**Appel d'offres**

<b>A2. TITRE</b> Édifice Sir Frederick Banting – Amélioration d'une cuisinette et deux salles de toilettes	
<b>A3. NUMÉRO DE LA DEMANDE DE SOUMISSIONS</b> 1000218046	<b>A4. DATE DE LA DEMANDE DE SOUMISSIONS</b> 2020-01-14
<b>A5. AUTORITÉ</b>  L'autorité responsable de cet appel d'offres :  Diana Seguin Agente principale de l'approvisionnement et des contrats Direction Générale du Dirigeant Principal des Finances Ottawa, Ontario  Téléphone : 613-941-2103 Courriel : diana.seguin@canada.ca

**À L'ATTENTION DE :** Les soumissionnaires éventuels, cet addenda fait partie des « Documents de contrat » et modifie ou clarifie les « Documents de contrats – émis pour les plans de soumission » initiaux du 19 décembre 2019. Les soumissionnaires éventuels accuseront réception du nombre total d'addendas émis pour ce projet à défaut de quoi ils risquent d'être disqualifiés.

**1 DOOR ELEVATIONS - 1:30**  
ÉLÉVATION DE PORTE

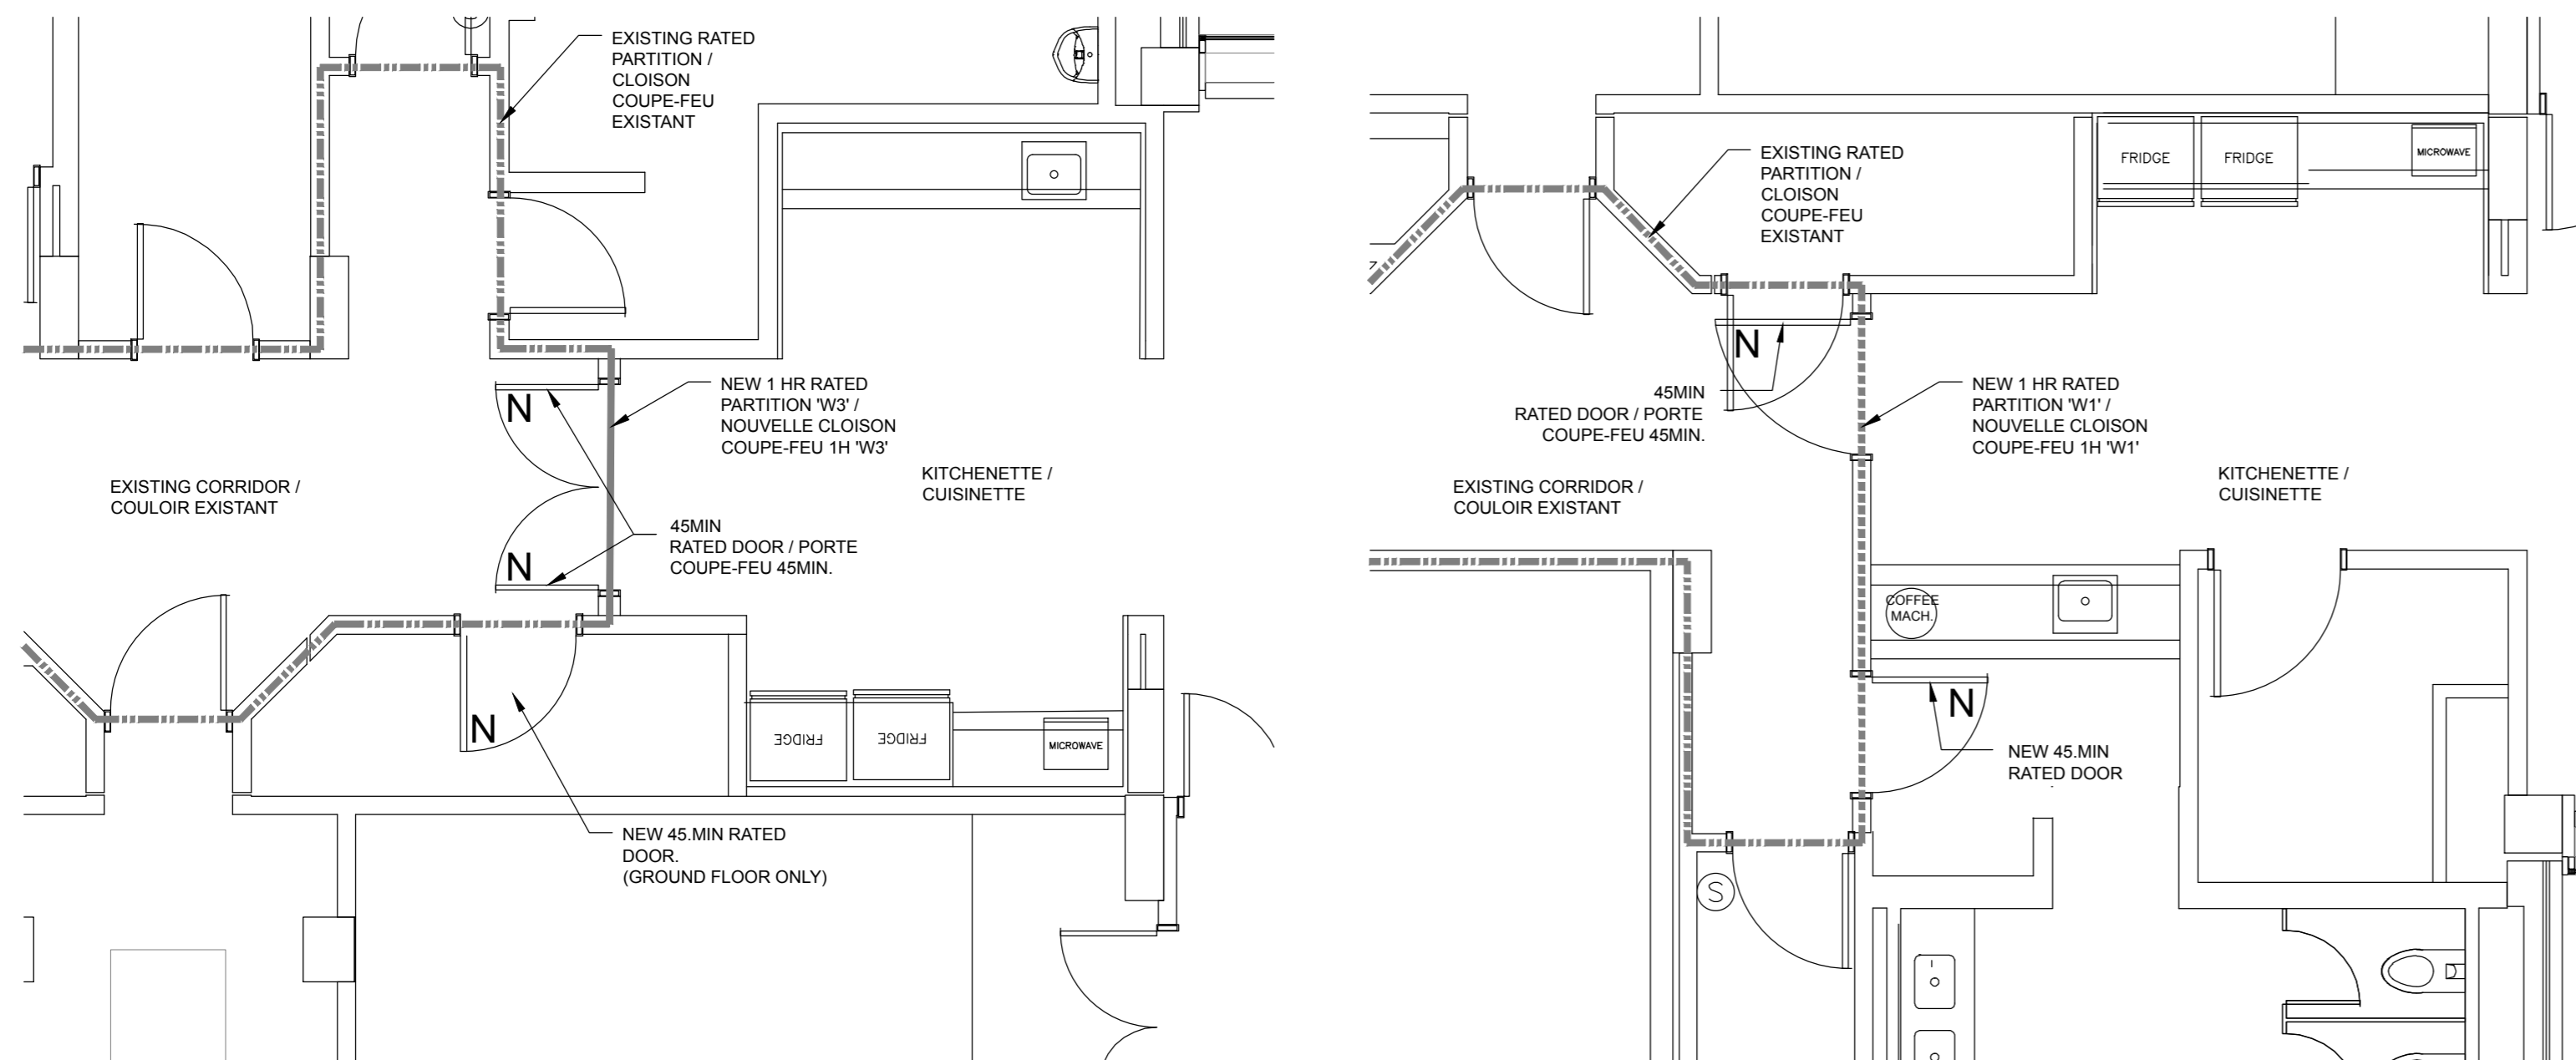
1. Veuillez consulter le plan A14 révisé pour l'élévation révisée des portes, l'ensemble de quincaillerie des portes et la capacité de la paroi du puits.  
(Consultez le plan A14 ci-joint.)
